Mitteilung zum Bauantrag für den Neubau eines Einfamilienwohnhauses mit Doppelgarage in Engen-Bargen, Hinterbildstraße, Flst.Nr. 75/6

Der Bauherr plant in Engen-Bargen in der Hinterbildstraße auf Flst.Nr. 75/6 ein Wohngebäude mit Garage zu errichten. Das Vorhaben liegt im Bereich des Bebauungsplans und der Örtlichen Bauvorschriften „Hinterm Bild - Änderung“, rechtsverbindlich seit 09.08.1989.

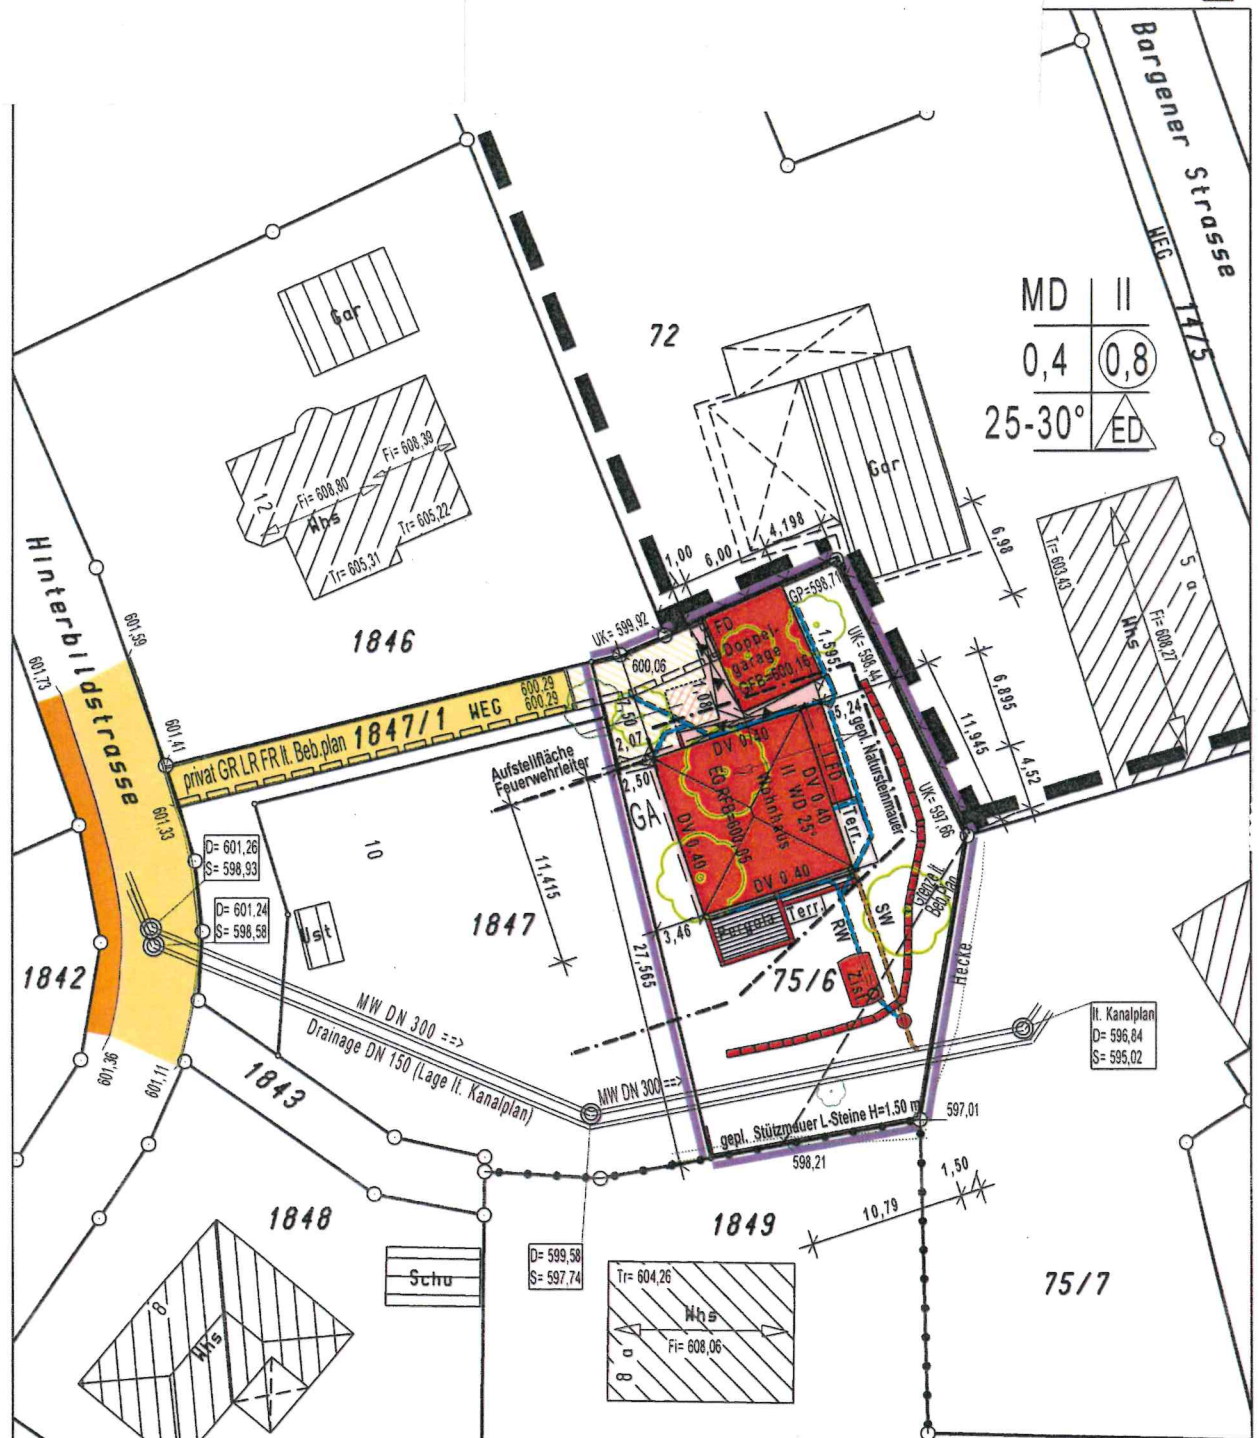
Es sind einige geringfügige Befreiungen vom Bebauungsplan erforderlich:

1. Die Traufhöhe der Garage wird um 0,05 m überschritten. Im Vergleich zur Höhe der umliegenden Nebengebäude ist die Befreiung vertretbar.
2. Nach Bebauungsplan ist ein Mindestgrenzabstand von 4,5 m bei zweigeschossigen Bauten vorgeschrieben. Der Neubau sieht einen Grenzabstand von 2,50 bis 3,46m vor. Nach LBO würde ein Grenzabstand von 2,50 m genügen. Im Sinne einer guten Auslastung der Grundstücke ist die Unterschreitung vertretbar.
3. Das Geländeniveau soll auf die geplante Erdgeschosshöhe angeglichen und entsprechend aufgefüllt werden. Entlang der Grundstücksgrenzen sollen hierzu Stützmauern mit einer Höhe von 1,50m errichtet werden. Der Bebauungsplan fordert, dass das Geländeniveau der Nachbargrundstücke berücksichtigt werden soll. Dies ist mit den Stützmauern an der Grenze nicht gegeben.

Die geplante Stützmauer und Auffüllung sind nicht im Bereich der Leitungen. Da das Leitungsrecht für zwei Abwasserleitungen eingetragen ist und diese erforderlich sind, müssen diese berücksichtigt werden. Für die geplante Stützmauer an der Grenze liegt die ausdrückliche Zustimmung der Anlieger vor.

Den erforderlichen Befreiungen der Traufhöhe der Garage, dem abweichenden Grenzabstand und der Abweichung hinsichtlich des Geländeverlaufs an der Grundstücksgrenze kann zugestimmt werden.
